Mission régionale d'autorité environnementale

**AVIS DÉLIBÉRÉ SUR LE PROJET  
DE MODIFICATION D'UN ÉLEVAGE PAR  
AUGMENTATION DES EFFECTIFS DE VOLAILLES  
PORTÉ PAR LE GAEC L'ANGE BEAU  
SUR LA COMMUNE DES LANDES GENUSSON (85)**

**n° PDL-2023-6752**

(Localisation des installations d'élevage sur la commune des Landes Genusson au lieu dit L'Angedaunière - source dossier)

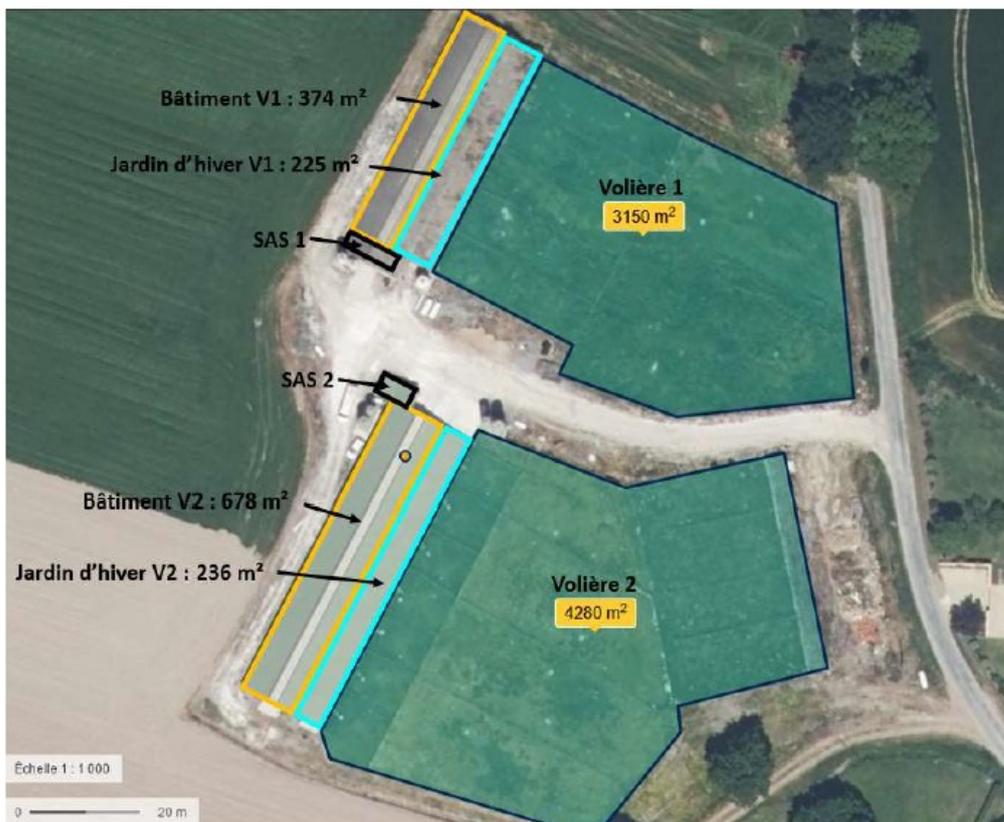
Il est à noter que le dossier ne propose pas de plan indiquant la localisation du bâtiment B6 à La Coutablière ni de photographie de cette installation. Si pour le site principal de l'Angedaunière les plans permettent de situer l'ensemble des bâtiments des ateliers de volailles et de bovins, en revanche le dossier s'attache exclusivement à présenter des clichés photographiques de l'atelier volailles concerné par des changements. L'atelier bovin étant également une composante de l'exploitation décrite dans le dossier, des vues de l'ensemble des installations sont attendues.

**La MRAe recommande de compléter le dossier par un plan précisant la localisation des installations au lieu dit La Coutablière et de présenter des vues de l'ensemble des installations d'élevage intégrant l'atelier bovins.**

Les habitations de tiers les plus proches sont situées à 104 m des bâtiments d'élevage de volailles. Toutefois deux habitations sont situées à l'intérieur du périmètre de 100 m qui englobe les parcours sous volières attenants aux bâtiments d'élevage (cf plan page 5 de l'avis). L'effectif de faisans sur parcours est maintenu à 15 000 comme aujourd'hui ce qui permet à l'exploitant de bénéficier du régime d'antériorité en ce qui concerne la distance réglementaire du parcours vis-à-vis des tiers. Le dossier précise qu'à ce jour l'exploitation agricole n'a fait l'objet d'aucune plainte. Compte tenu de l'augmentation significative du nombre de volailles au sein des bâtiments, la MRAe souligne le caractère sensible de cette forte proximité, quand bien même l'usage des parcours sous volière reste inchangé, cette présence pourrait être différemment perçue en cas de changement d'occupants au sein de ces habitations de tiers.
